INFORME MENSUAL DE INTERVENTORÍA No. 54

INSTITUTO NACIONAL DE VÍAS

CONTRATO No. 1002 de 2021

CONSORCIO REACTIVACIONES 2021

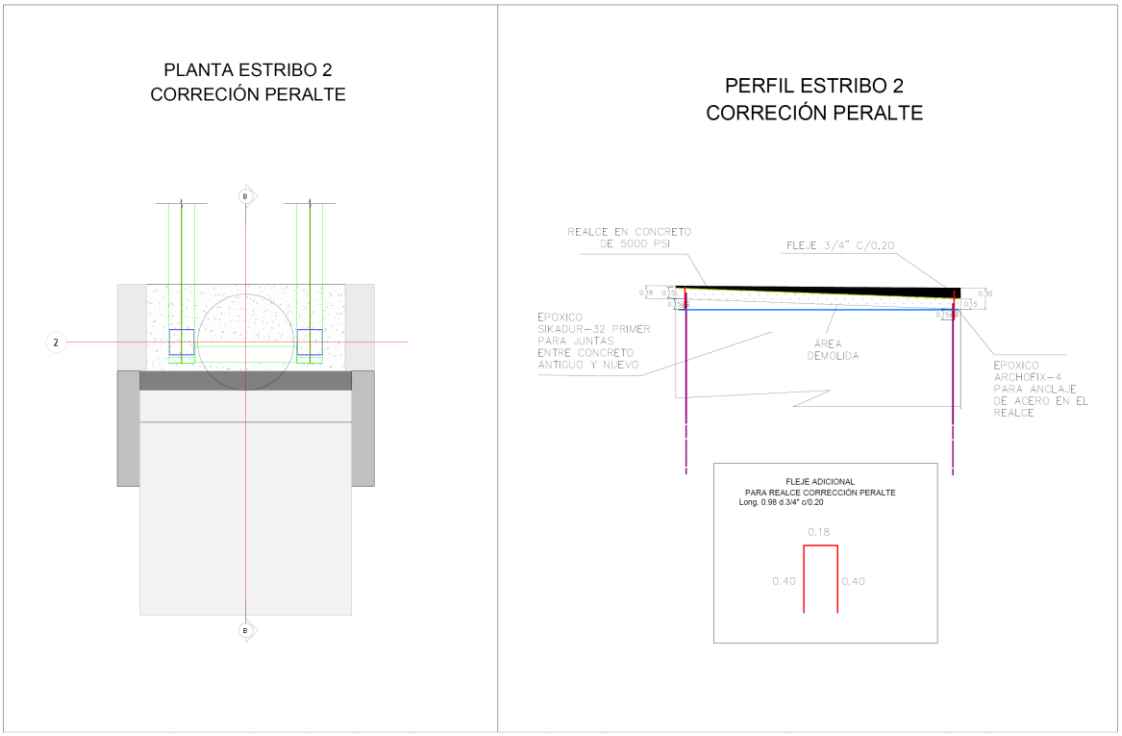
El 9 de junio de 2025 la Interventoría identificó una desviación en los niveles de terminación del espaldar del estribo N.° 2 respecto a las cotas de diseño. En consecuencia, se solicitó al contratista realizar un levantamiento topográfico de control y presentar la correspondiente propuesta de corrección. Asimismo, se dejó constancia de la apertura de la no conformidad en la bitácora.**Gestión y tratamiento de la No Conformidad**

a) Registro e inicio del trámite (SIG-P04): Al detectarse la salida no conforme, se diligencia el SIG-F16, se asienta en bitácora y, cuando aplica, se registra la correspondencia asociada al cliente/interventoría, conforme al procedimiento SIG-P04. Estos registros constituyen la base de trazabilidad del PSNC.

b) Análisis y selección del tratamiento: El Residente/Jefe inmediato analiza el tratamiento que minimice el impacto operativo. SIG-P04 contempla entre las alternativas: liberación, reproceso/reparación, reclasificación, concesión, permiso de desviación, desecho, separación, contención y devolución, dejando constancia en SIG-F16 y bitácora. Para esta no conformidad, el tratamiento quedó clasificado en SIG-F17 como “RECLASIFICACIÓN”, con verificación 09-jul-2025 y estado CERRADO.

c) Tratamiento técnico adoptado (método constructivo): Conforme a la propuesta revisada por Interventoría, se ejecutó: demolición controlada de la zona; limpieza del acero; anclajes pasivos (~20 cm) con adhesivo epóxico estructural (ARCHOFIX-4); grapas de refuerzo transversal; puente de adherencia epóxico (Sikadur-32) y vaciado de concreto f’c ≥ 35 MPa, recuperando cotas y continuidad estructural. La Interventoría verificó en sitio y certificó cumplimiento.

d) Sustento de diseño (detalle constructivo): El plano “Corrección peralte en estribo 2 – placa voladiza PR109+980” define fleje adicional (realce), Sikadur-32 como primer de junta, AnchorFix-4 para anclaje y concreto 5 000 psi para el realce (28-jul-2023).

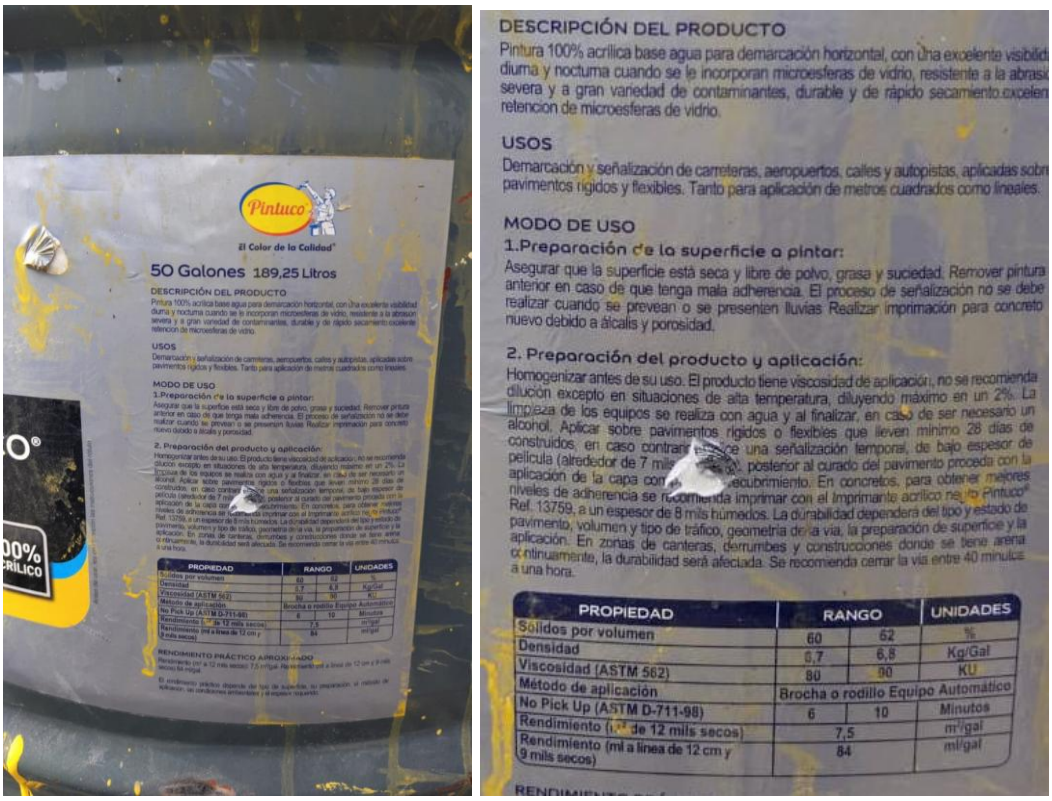
Referencia / Norma / Especificación incumplida: Especificación INVIAS 671 (incluye 671-13), 610 y/o 330; planos/especificaciones de diseño aplicables.

4. Liberar cada actividad del proceso constructivo con visto bueno de la Interventoría, previo al avance a la siguiente etapa.

- Implementar inducción técnica al personal de obra sobre procedimientos constructivos de cunetas, enfatizando el uso obligatorio de vibrador de concreto, control de alineamientos y uniformidad de secciones.

- Designar un responsable de control de calidad en campo que garantice la calidad del producto terminado y documente evidencias (fotográficas y de medición).

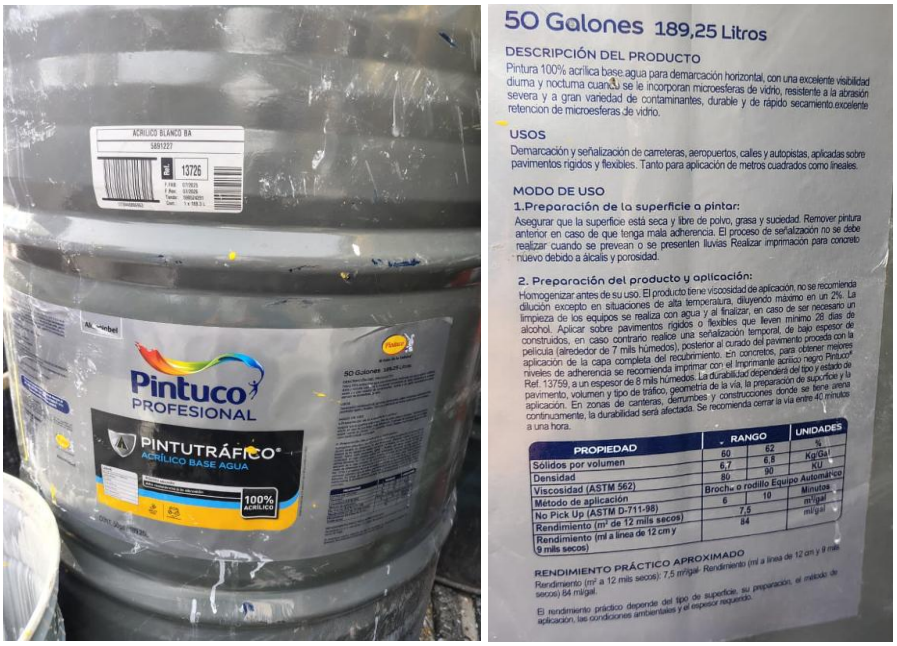
TE	WFT (mm)	WFT (mils)	DFT (µm)	DFT (mils)	¿≥ 9 mils?
97%	0.4283	16.86	261.28	10.29	✅
95%	0.4195	16.52	255.90	10.07	✅
90%	0.3974	15.65	242.43	9.54	✅
85%	0.3753	14.78	228.96	9.01	✅

Requisito: 9 mils = 228,6 µm. WFT objetivo en superficie para 9 mils: 228,6 / 0,61 = 0,3748 mm (≈ 14,75 mils).

TE mínima con 14 gal/km: TE_min = 0,3748 / 0.4416 = 0.849 ≈ 85%
